**CONFERENZA DI SERVIZI DECISORIA
in forma simultanea e in modalità sincrona**

VERBALE DELLA SEDUTA DEL 31/08/2017

OGGETTO: Pratica SUAP **CNANTR75M19E864H-21072017-1150** prot. 14578 del 21/07/2017 per l'intervento di edilizia produttiva in variante urbanistica ai sensi art. 8 D.P.R. 160/2010 e s.m.i. e art. 4 L.R.V. 55/2012 per l'ampliamento la ristrutturazione con cambio di destinazione d'uso da residenziale a commerciale e turistico ricettiva da eseguirsi, sull'immobile sito in Via Marchiori n. 16
Ditta richiedente **The Brother di Canè Nikita Renato, K-Farm s.r.l. Agricola, Cane' Jessica, Cane' Michael**

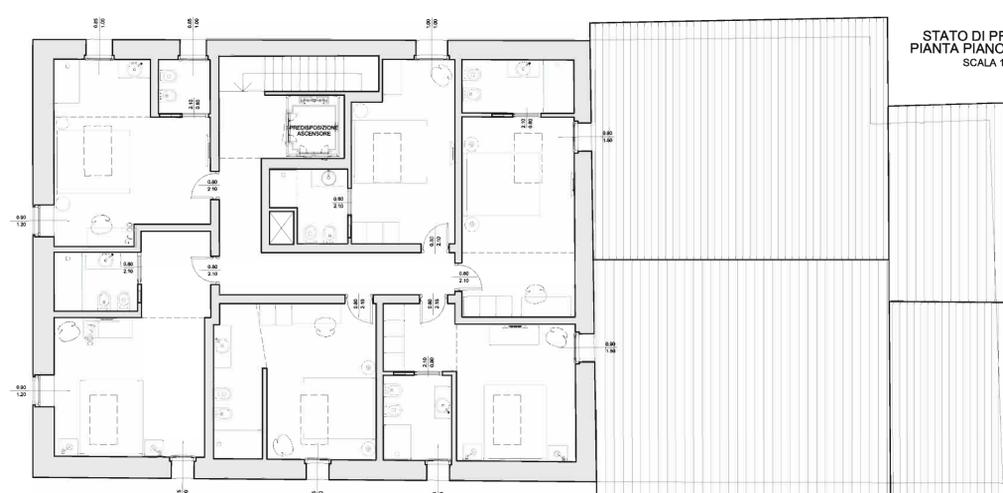
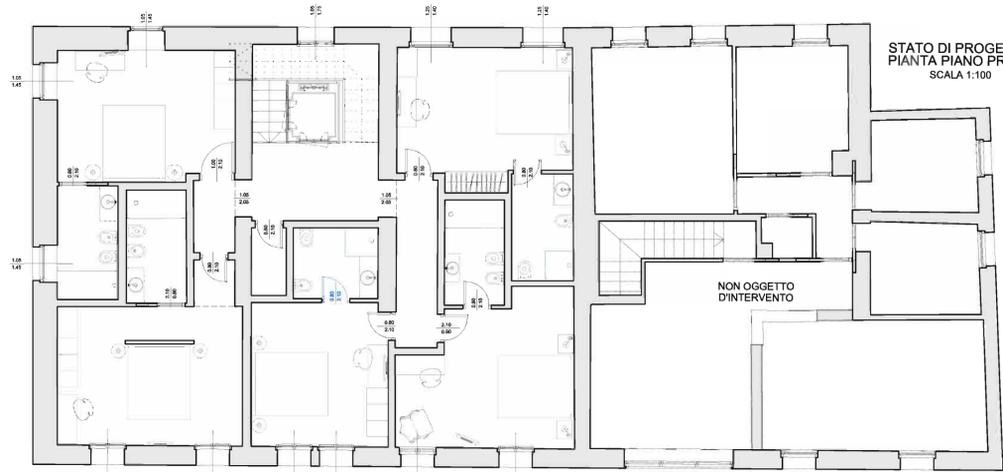
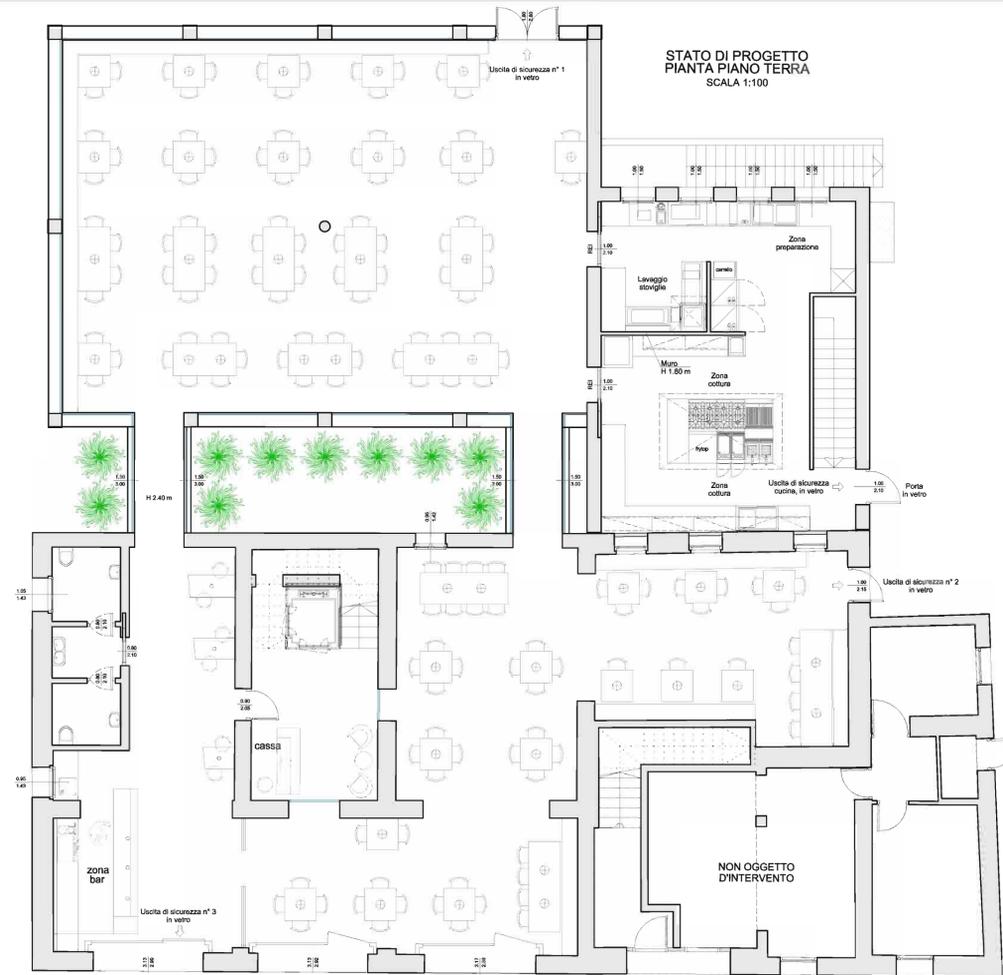
Considerata ora la seguente sovrapposizione:

Può essere individuata l'area da sottoporre a verifica tenendo presente che la sovrapposizione è stata ottenuta tramite l'originale file shape derivato dal PTCP e che, l'Autorità di Bacino, in via precauzionale, nel riportare l'immagine sulla carta della pericolosità idraulica ne ha ampliato sensibilmente l'estensione e perciò, l'edificio AB che appare al margine della conoide (zona di attenzione) ne è in realtà pienamente coinvolto come si può vedere confrontando l'estratto sotto riportato

Considerato un flusso con direzione variabile a ventaglio tra Via Marchiori ed il limite della conoide, per soddisfare la prescrizione **d.** va esaminata sostanzialmente la sistemazione esterna, le eventuali modifiche all'andamento topografico.

Per quanto concerne la prescrizione **e.** vanno valutate la presenza di aperture a piano terra sui lati Ovest e Sud degli edifici AC ed AB, e la loro posizione rispetto al piano campagna nonché la posizione altimetrica degli edifici stessi rispetto alle aree circostanti.

La prescrizione **f.** appare soddisfatta a priori in quanto non sono previsti vani interrati o seminterrati negli edifici AB ed AC.
